GEMEINDE REHLING

BESCHLUSSVORLAGE

FÜR DEN BEBAUUNGSPLAN NR. 28 „Zwischen Lange Wand und Hambergstraße“

- **Behandlung der eingegangenen Stellungnahmen, die während der Beteiligung der Träger öffentlicher Belange und der Öffentlichkeit in der Zeit vom 12.12.2019 bis 24.01.2020 vorgebracht wurden (§ 3 Abs. 2 und § 4 Abs. 2 BauGB).**
- **Satzungsbeschluss**

02 LEW Verteilnetz GmbH (LVN)

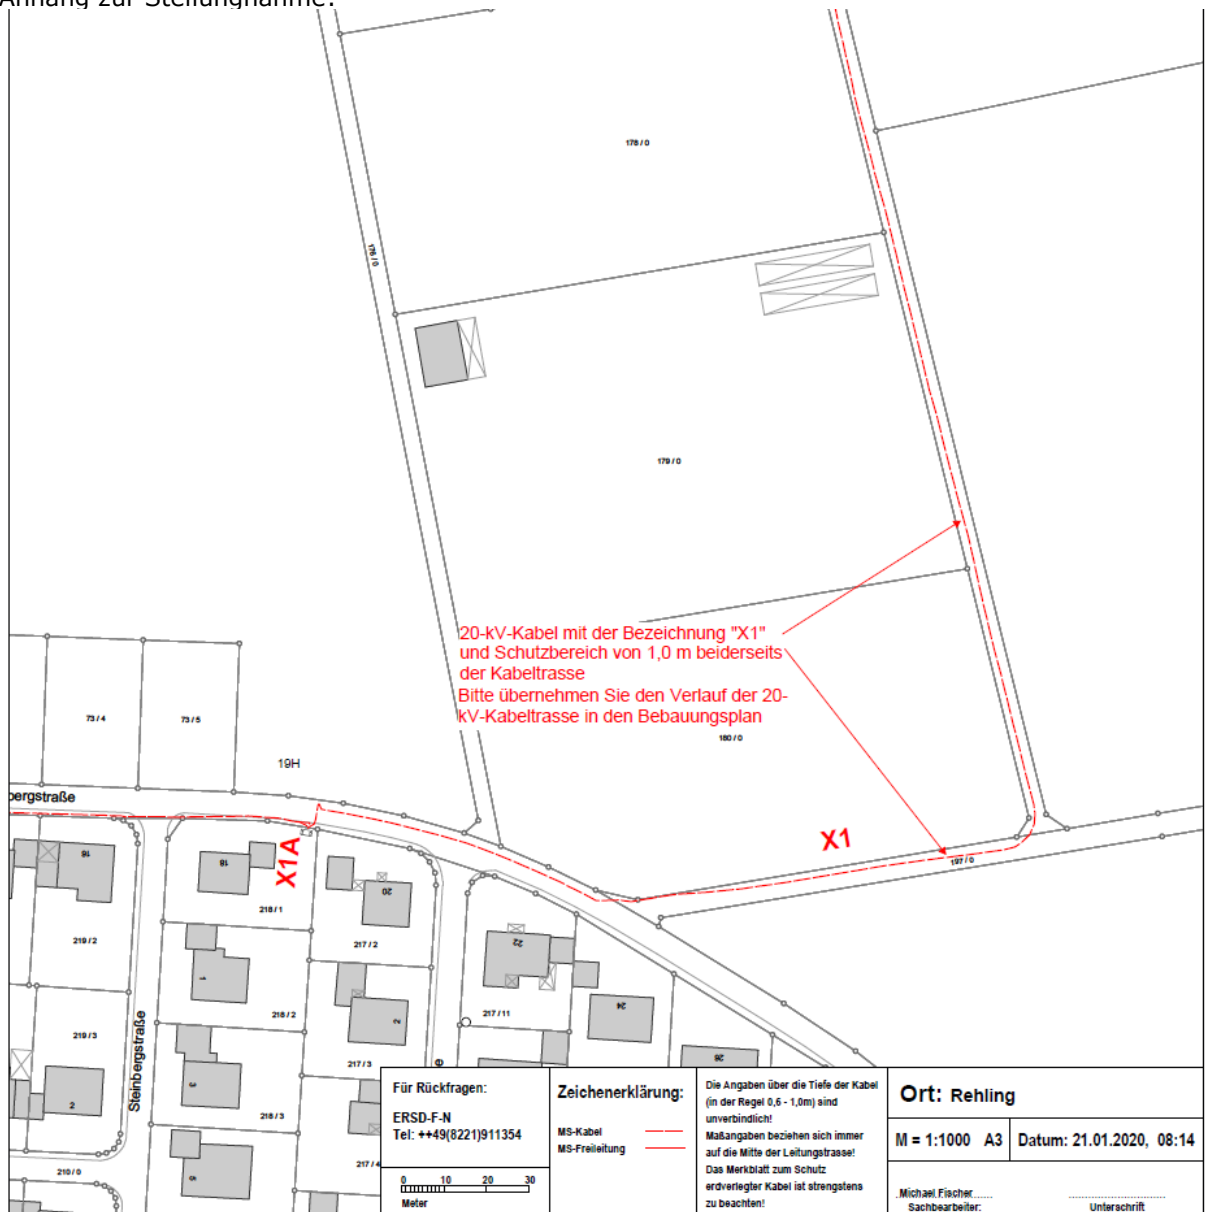
Wie bereits in unserem Schreiben vom 30.09.2019 erläutert, verläuft auf den Flurnummern 197/0 und 171/0 der Gemarkung Rehling unsere 20-kV-Kabelleitung "X1". Der Schutzbereich des Kabels beträgt 1,0 m beiderseits der Kabeltrasse (Gesamtbreite 2,0 m) und ist von einer Bebauung sowie tiefwurzelnder Bepflanzung freizuhalten. Der Verlauf des 20-kV-Kabels ist im beigefügten Mittelspannungsplan ersichtlich. Bitte übernehmen sie die 20-kV-Kabelleitung inklusive Schutzbereich in die Planzeichnung da diese für die Stromversorgung unverzichtbar ist.

Bezüglich der Umlegung unserer 20-kV-Kabelleitung im Zuge der Erschließungsplanungen bitten wir um frühzeitige Kontaktaufnahme mit unserer zuständigen Betriebsstelle Friedberg-Stätzing, Wiesenstr. 29, 86316 Friedberg-Stätzing, Telefon (08 21) 2 79 6533 um notwendige Maßnahmen mit uns abzustimmen und einplanen zu können.

Im Rahmen der Erschließungsplanung strebt die Gemeinde die Verlegung der 20-kV-Leitung an. Die neue Leitung soll dann im Bereich der geplanten Straßen verlaufen, z.B. Planstraße B, insofern ist eine Darstellung des Bestandes nicht zweckdienlich. Dadurch entsteht keine Einschränkung für die zukünftigen Grundstückseigentümer. Die Stromversorgung ist gewährleistet.

Der Anregung die Kabeltrasse darzustellen wird nicht stattgegeben.
